Հրազդան այգի

Ճարտարապետական մաս

8 կետ

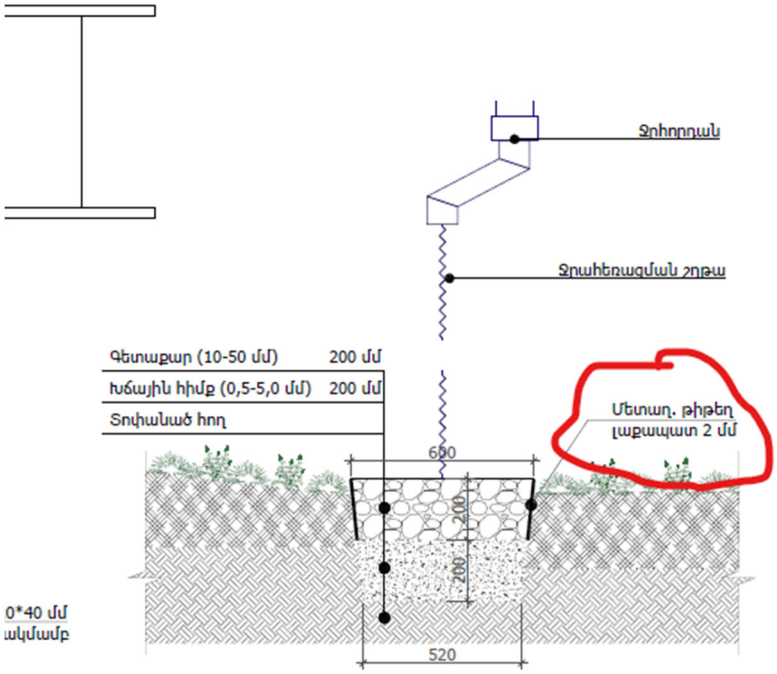
Տվյալ հանգույցում նշված լաքապատ թիթեղի ծավալները բացակայում են:

Այս հանգույցի լաքապատ թիթեղի մակերեսը կազմում է 0,48 քմ, որի ծավալը ներառված է Ծավալաթերթի Բետոնե թեքահարթակի մետաղական լաքապատ թիթեղով եզրում 14 քմ տողում (Նախագծում ներկայացված է գծամետրով, տես՝ Ճ - 406)
